Mission régionale d'autorité environnementale
Grand Est

**Avis délibéré sur le projet d'installation
d'une centrale agrivoltaïque d'élevage à Carignan (08)
porté par la société TSE**

Nom du pétitionnaire	Société TSE
Commune	Carignan
Département	Ardennes (08)
Objet de la demande	Demande de permis de construire une centrale agrivoltaïque d'élevage au lieu-dit Derrière Way
Date de saisine de l'Autorité environnementale	20/10/25

Figure 3: Coupe transversale des structures agrivoltaïques -

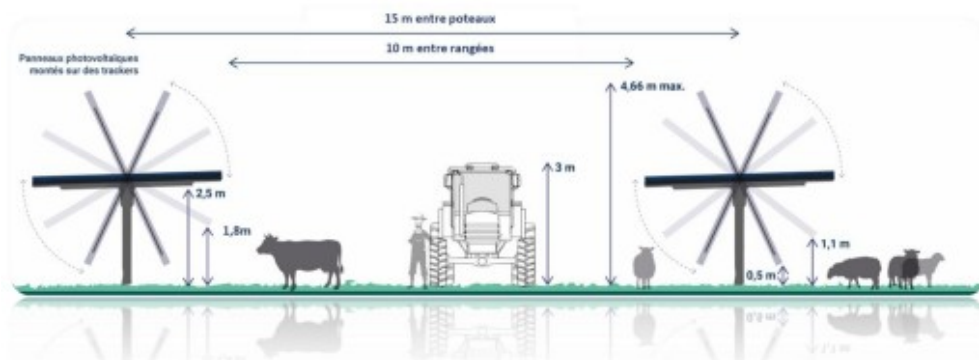
La structure porteuse des panneaux sera en acier galvanisé, fixe et ancrée au sol par des pieux métalliques battus dans le sol à l'aide d'un marteau hydraulique, sans justification de la structure porteuse. Chaque rangée de panneaux sera espacée de 10 m. Le dossier précise qu'en cas d'étude géotechnique défavorable au battage des pieux, les fondations seront réalisées par micropieux⁶⁷. L'espace entre chaque ligne de pieux sera de 15 m pour permettre le passage des engins agricoles.

L'Ae souligne que les ancrages par pieux favorisent la percolation dans le sol des eaux pluviales qui pourraient se charger de métaux par lessivage des supports des tables photovoltaïques et des eaux de lutte contre d'éventuels incendies, avec en conséquence le risque de transport de polluants dans le sol et vers les nappes d'eau souterraine (voir partie 2.3 ci-après).

L'Ae s'interroge dans ce contexte sur l'opportunité de l'usage de fondations sur pieux qui pourraient poser difficulté, notamment en cas d'incendie de la centrale du fait de la percolation des eaux d'extinction d'un incendie dans le sol le long des nombreux pieux projetés. La nappe d'eau souterraine pourrait être également polluée par la dissolution par les eaux de pluie, du zinc composant les tables galvanisées supportant les panneaux ou par contamination à la suite d'un incendie.

- ***préciser la profondeur de la nappe d'eau souterraine concernée par le projet ;***
- ***réaliser une analyse comparative des diverses solutions de fondations des structures supports des panneaux photovoltaïques en prenant en compte les risques de pollution pour cette nappe en cas d'incendie ;***
- ***mettre en place, le cas échéant, un système de surveillance et de suivi régulier de la qualité des eaux souterraines, en amont et à l'aval de la centrale, qui permettra de capitaliser la connaissance de l'impact des pieux sur l'eau de la nappe et de transmettre ce suivi à l'Agence Régionale de Santé (ARS) et à l'Agence de l'Eau Rhin-Meuse.***
